**BUND Kreisgruppe
Gütersloh**

Halle, **10.01.2021**

Antrag der Fa. August Storck KG auf Genehmigung der Umlegung des
Laibaches auf dem Abschnitt zwischen der Bahnlinie Osnabrück –
Bielefeld und der Autobahn A 33
Geschäftszeichen: 4.4.2.2.03/Ha 8/20
Az. LaBü: GT 31-06.20 WA

- Beschreibung der Variante 2 a

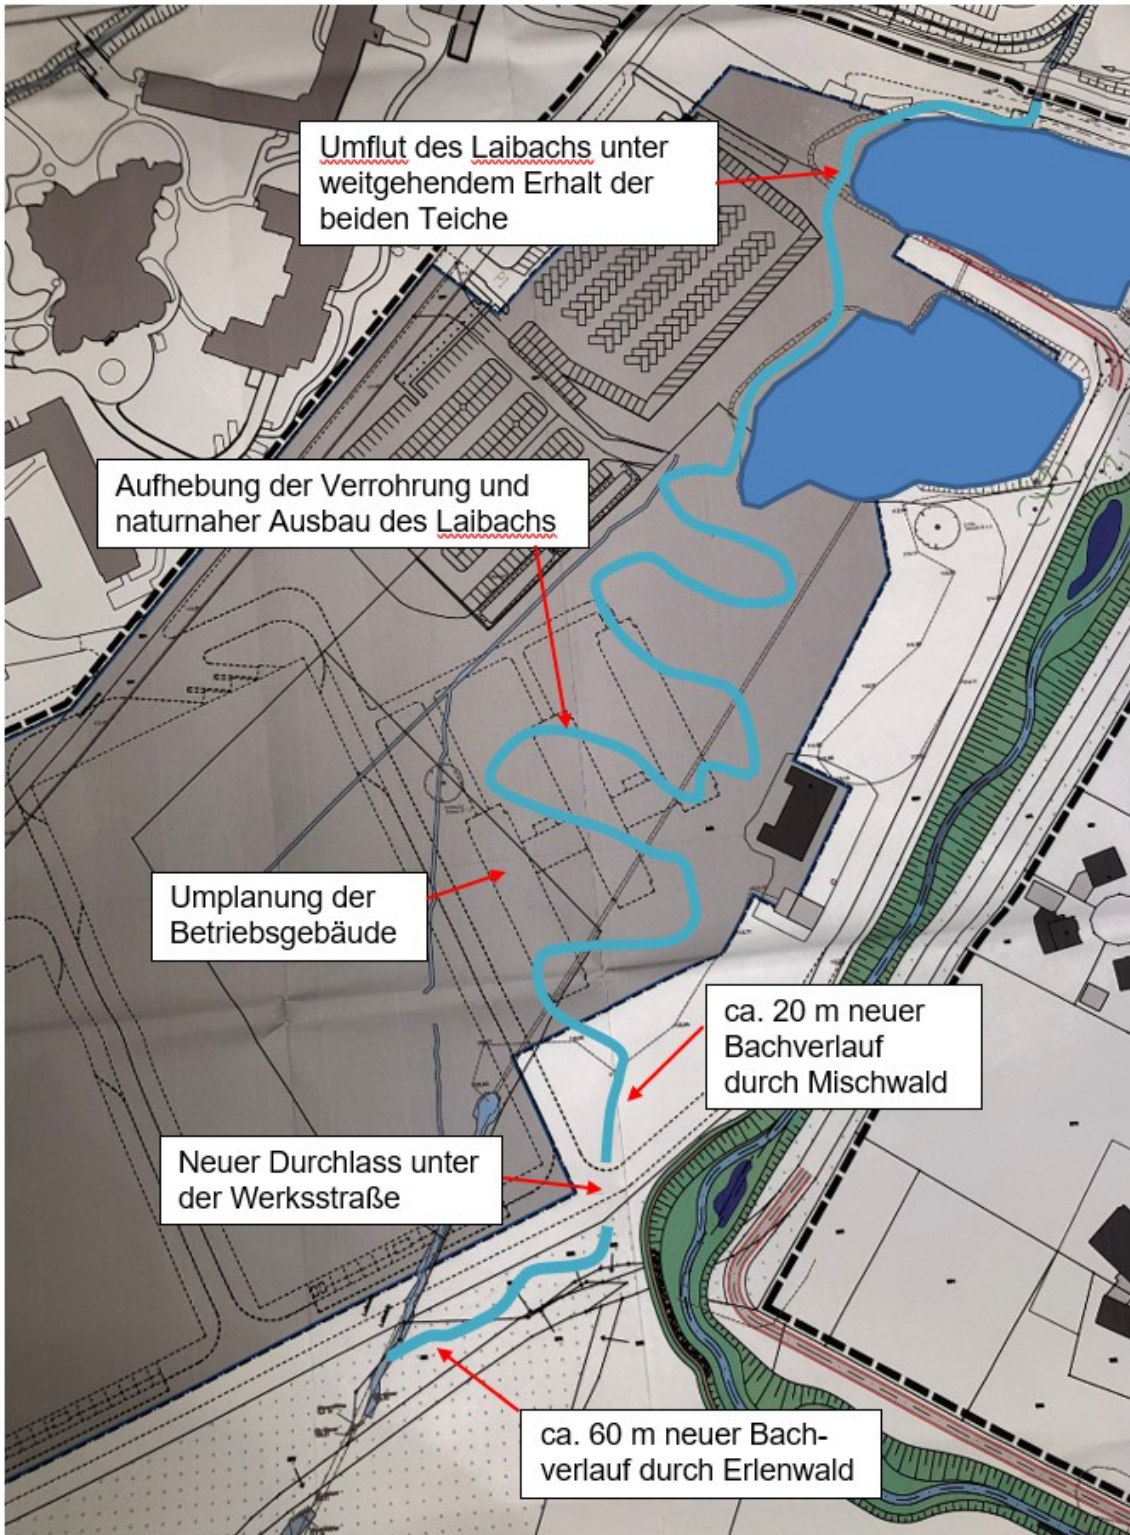
Nach unseren Vorstellungen bleibt der Laibach in seiner jetzigen Führung und innerhalb seiner morphologischen und ihm angestammten Aue. Es sind lediglich einige kleinere Umtrassierungen vom jetzigen Verlauf sowie geringflächige Umplanungen seitens des Antragstellers dafür notwendig. Bei unserem Vorschlag handelt es sich nicht um eine gewässerhydraulisch durchgerechnete Planung, sondern eher um eine Konzeptstudie, die anschließend von einem Fachbüro detailliert durchgeplant werden muss.

Außerdem verbleibt auch der Steinhausener Weg in seiner alten Führung und bildet die HAUPTerschließung in Richtung Tatenhausener Wald nach Wegfall des Paulinenweges.

Die beiden Teiche südlich der Bahntrasse Haller Willem werden größtenteils erhalten, indem in ihren Randbereichen der Laibach durch neu zu erstellende Zwischendämme entlanggeführt wird. Der Höhenunterschied von ca. 2,0 m, der sich aus dem Anstau der Teiche ergibt, wird mit einer Sohlgleite von ca. 100 m Länge überwunden. Anschließend folgt der bisher verrohrte Gewässerabschnitt, der offengelegt werden soll. Hier soll in Abänderung des damaligen Antrags der Stadt Halle die Linienführung stärker mäandrierend ausgeführt werden, so dass sich die Lauflänge des Gewässers auf ca. 350 m verlängert. Die Storck-Parkfläche wird für den neuen, naturnahen Laibachverlauf in Anspruch genommen. Der naturschutzfachlich nicht

Darstellung Variante 2

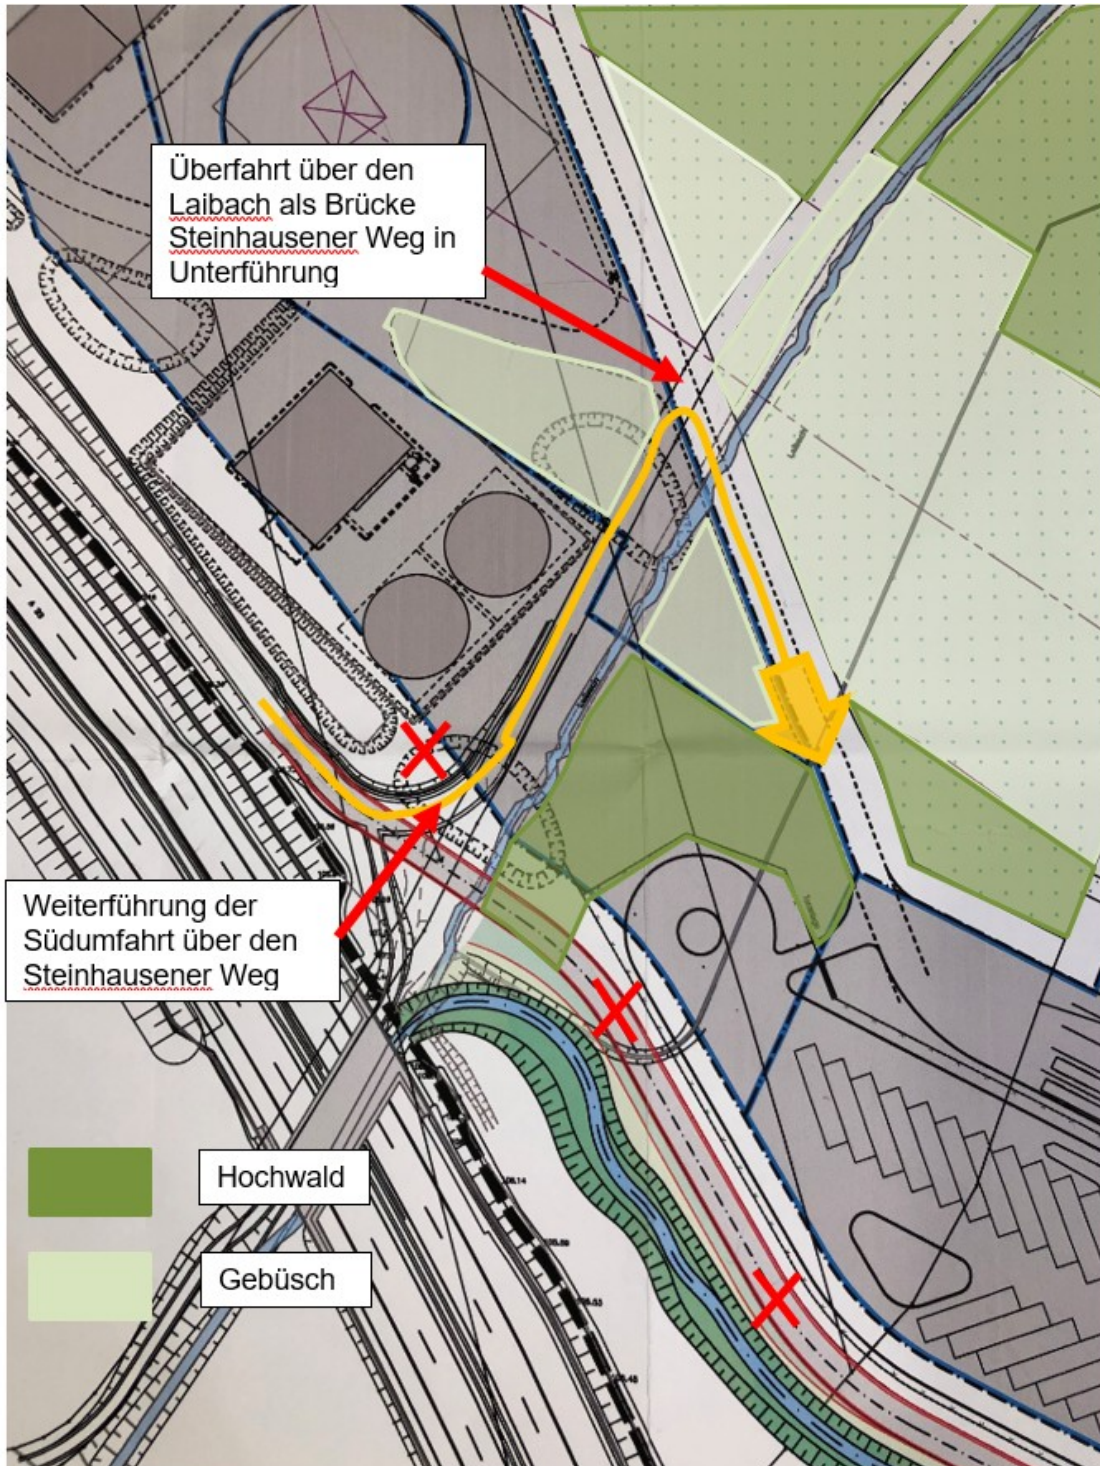
Danach folgt die bestehende Unterführung unter dem Steinhausener Weg und anschließend der Gewässerabschnitt, der als § 30-Biotop festgesetzt ist. Der Laibach durchfließt anschließend den Sicherheitsstreifen der neu errichteten Elektro-Freileitung. Hier müssen zwar regelmäßig die die Leitung gefährdenden Gehölze gekappt werden, es ist aber möglich, einen Gebüschbereich dauerhaft stehen zu lassen, der einen vorwaldartigen Charakter behält. In diesem Schutzstreifen der Hochspannungsleitung ist die Hauptzufahrt vom östlichen Parkterminal zu den Produktionsstätten vorgesehen, die den Laibach überquert. Wir schlagen vor, diese Überfahrt als Brücke so auszubauen, dass der Steinhausener Weg unterher geführt wird, also ein kreuzungsfreier Verkehr möglich wird. Die abschließende Südumfahrung des Werksgeländes soll dann nicht den Laibach kurz vor der Autobahn kreuzen, sondern auf dem alten Steinhausener Weg entlangführen, um dann über die o.g. Brücke und über den neuen Parkplatz in Richtung Westumgehung L 782 gelangen zu können. Damit entfielen die Südumgehung südlich des geplanten Parkplatzes, man würde zusammen mit der wegfallenden Laibachumlegung Platz gewinnen, um den Röhrichtbereich zu erhalten und ebenfalls eine wirksame Anpflanzung und Eingrünung des Werksgeländes nach Süden zu erreichen.

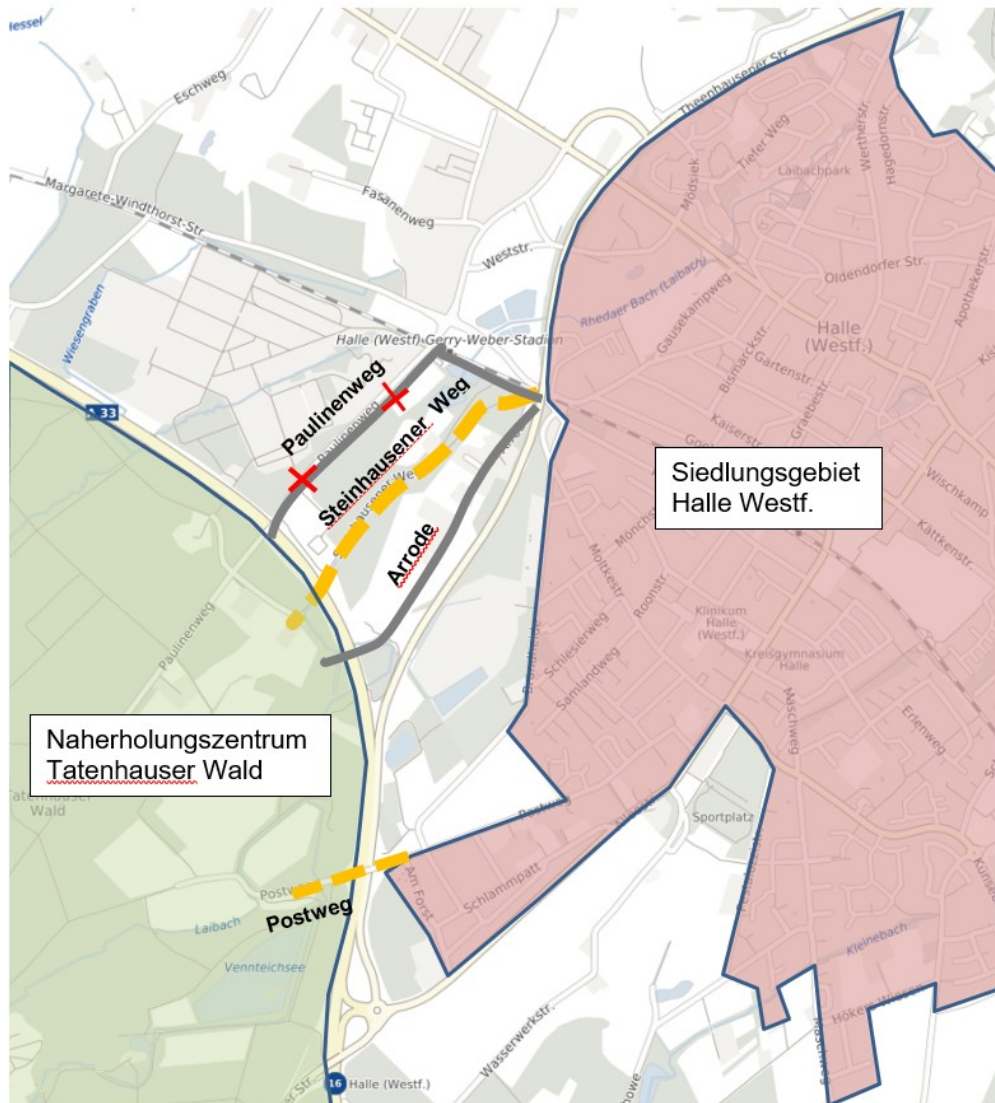
Der Steinhausener Weg als zukünftige Haupteerschließung für den Erholungs-, Freizeit- und Sportverkehr kann nach Variante 2 a in seiner alten Führung verbleiben. Nach landschaftspflegerischem Begleitplan zur Laibachverlegung des Büros Kortemeier/Brokmann bleibt der Hochwald vom Kreuzungsbereich Arrode/Steinhausener Weg bis zum Beginn der Hochspannungsleitung, also auf ca. 650 m trotz der geplanten Bebauung beidseitig des Wegs erhalten (wenn man unterstellt, dass der Laibach nicht verlegt wird). Im anschließenden ca. 50 m breiten Sicherheitsstreifen unter der Hochspannungsleitung ist eine Gebüschvegetation beidseitig möglich. Nach Unterquerung der Verbindungsstraße zwischen den Werksbereichen kann auf den letzten 110 m bis zur A33 östlich des Laibachs Hochwald bzw. die Hochstaudenflur erhalten werden. Zusammenfassend entsteht trotz der Bebauung eine attraktive, abwechslungsreiche Wegeführung, in der die Erholungssuchenden nicht den Eindruck haben werden, sie wanderten durch ein Industriegebiet. Außerdem wird der Lärmpegel nicht zu vergleichen sein mit der Variante 5, die auf ca. 320 m direkt an der L 782 entlangführt und ebenso auf ca. 220 m entlang der A33. Im Gegensatz dazu ist davon auszugehen, dass der Lärm der L 782 durch die Industriehallen des späteren Bauabschnitts wirkungsvoll auf dem Steinhausener Weg gemindert wird.

Nach Variante 5 wird mit der zukünftigen Wegekonzentration auf den Steinhausener Weg/Arrode dagegen ein absolut unattraktiver Wegeabschnitt für die Erholungseignung geschaffen. Dieser Wegeabschnitt ist beeinträchtigt durch die Sicht- und Lärmbelastigungen auf der östlichen Seite durch die L 782, die in 20 m Entfernung und als Zubringer zur A33 einen entsprechenden Lärmpegel verbreitet. Auf der westlichen Seite wird man zukünftig entlang der übernächsten Werkserweiterung, also an Industriehallen entlanglaufen. Auch die im landschaftspflegerischen Begleitplan dort vorgesehenen Ersatzpflanzungen werden an diesem Eindruck nichts ändern. Über den Spaziergängern wird die Hochspannungsleitung brummen, die in den letzten Monaten dort errichtet wurde, bevor man sich zwischen dem flughafengleichen, abends sogar beleuchteten Storck-Terminal und dem Lärm der A 33 in Richtung Süden fortbewegt. Hier noch von landschaftlicher Erholung zu sprechen, ist äußerst gewagt. Es wird eher einem Geistern durch ein Industriegebiet nahekommen.
